**Avis de la Mission Régionale d'Autorité environnementale
de Bourgogne-Franche-Comté
sur le projet de centrale photovoltaïque au sol porté par la société
Obton France
sur la commune de Saint-Léger-des-Vignes (58)**

N °BFC-2023-3858

Figure 1 bis : Plan d'installation et localisation des mesures d'évitement (source : p. 93 et 141 de l'étude d'impact)

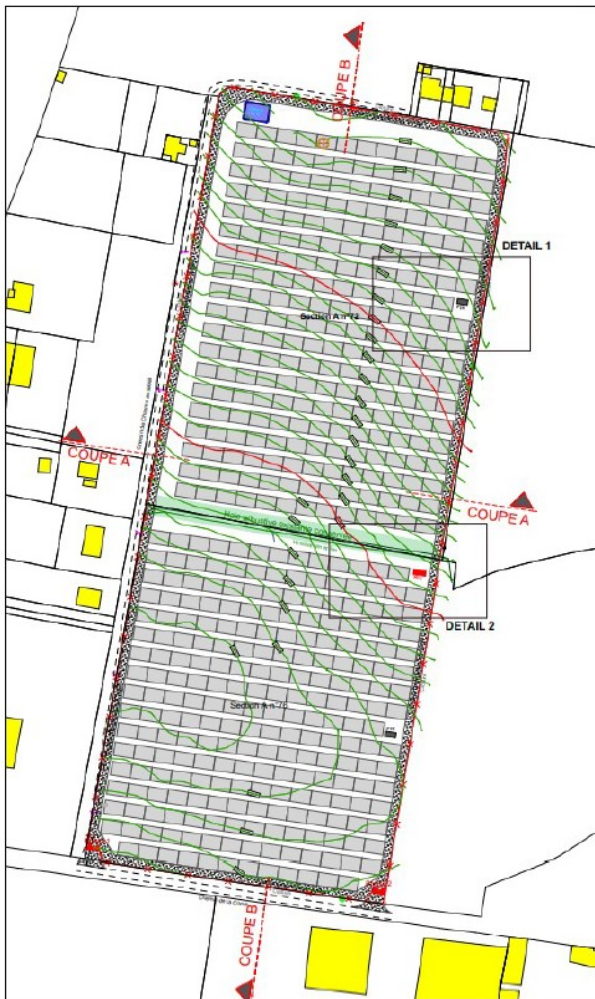
Le dossier présente une analyse succincte de trois variantes d'aménagement sensiblement identiques (quatre variantes sont présentées dans le volet écologique). Les variantes 1 et 2 prévoient l'implantation de panneaux sur l'ensemble des 5,59 ha de la ZIP en supprimant la haie centrale et les 4 chênes implantés en bordure des parcelles (dont un chêne pédonculé remarquable au nord). La variante 1 est abandonnée car elle utilisait une technologie de type Tracker jugée de trop grande hauteur. La variante 2 n'est pas retenue car les postes de transformation se situaient à l'ouest en bordure d'habitations. La variante 3, réduisant l'emprise du parc de 0,09 ha (soit 7 % de la ZIP), est présentée comme intégrant des mesures d'évitement et de réduction au regard des enjeux de biodiversité et de paysage (conservation de la haie et du chêne remarquable, locaux techniques positionnés du côté est). Toutefois, dans la variante d'implantation retenue, les postes de transformation restent situés à moins de 150 m de certaines habitations et trois chênes pédonculés sont détruits dans le cadre du dégagement des emprises. La mesure relative à la protection du chêne remarquable¹⁵ ne semble pas garantir une absence d'impact résiduel et serait de nature à mettre en péril son existence à moyen terme.

La MRAe recommande de poursuivre l'analyse de variantes d'implantation du projet sur le site pour renforcer les mesures d'évitement et de réduction.

Figure 2: Localisation des bâtiments et des habitations à proximité de la zone d'étude (source : p. 50 étude d'impact)

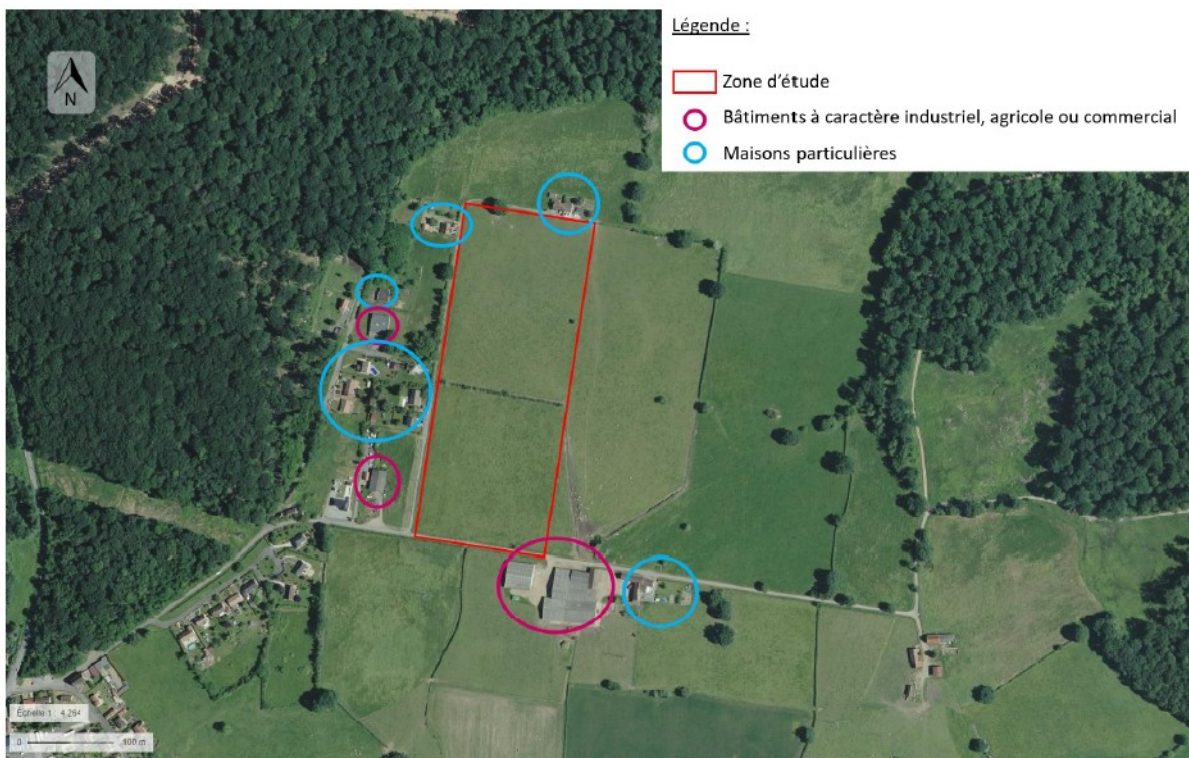
Le dossier qualifie l'enjeu lié au milieu humain, au voisinage et à l'intégration paysagère de faible à modéré, indiquant que le site est visible ponctuellement depuis les habitations et infrastructures les plus proches, situées en limite sud, nord et ouest du projet, certaines étant situées à moins de 10 m de la clôture et moins de 30 m des panneaux. L'ensemble des bâtiments et habitations situés dans le périmètre d'étude rapproché n'est pas pris en compte dans l'analyse des enjeux.

Présenter la conservation de la haie arbustive comme une mesure de réduction ne semble pas pertinent, le dossier précisant en page 90 qu'« aucune végétation (identifiée dans l'état initial) ne permet de faire une barrière visuelle entre les habitations implantées en limite immédiate sud /nord et ouest de la zone d'étude ».

Le financement d'une bourse paysagère à destination des propriétaires des habitations situées à l'ouest correspond davantage à une mesure d'accompagnement pouvant être considérée comme partielle, les autres habitations et les axes routiers n'étant pas concernés par cette mesure. Le suivi de ces plantations n'est pas prévu dans le dossier et l'entretien (ainsi que le remplacement des plants le cas échéant) relèvera des propriétaires. Le dossier n'étudie pas la plantation de haies arbustives sur la périphérie de l'emprise du parc permettant d'atténuer l'impact paysager du projet depuis l'ensemble des bâtiments et des axes routiers situés au sein du périmètre rapproché du projet.

Globalement, les incidences paysagères du projet n'apparaissent pas suffisamment prises en compte. L'état initial est incomplet et ne permet pas d'évaluer correctement le niveau d'impact réel sur le cadre de vie. Les mesures envisagées ne sont pas proportionnées aux impacts potentiels. Il y a lieu notamment de privilégier la plantation d'essences ayant une labellisation « végétal local » ou une origine de traçabilité équivalente, de s'assurer du bon état des haies plantées en s'assurant lors de visite annuelle de leur pérennité et de leur renouvellement éventuel.

- **de compléter l'état initial afin de mieux étayer la qualification des enjeux paysagers en prenant en compte l'ensemble des habitations, bâtiments et axes routiers compris dans l'aire d'étude rapprochée ;**
- **de renforcer l'analyse des incidences du projet sur le paysage et de proposer les mesures ERc adaptées afin d'apporter l'assurance d'un niveau suffisant d'insertion du projet dans son environnement paysager ;**
- **de produire un engagement ferme du pétitionnaire sur la création, dans l'emprise du projet, d'un masque paysager proportionné aux impacts réels identifiés ;**
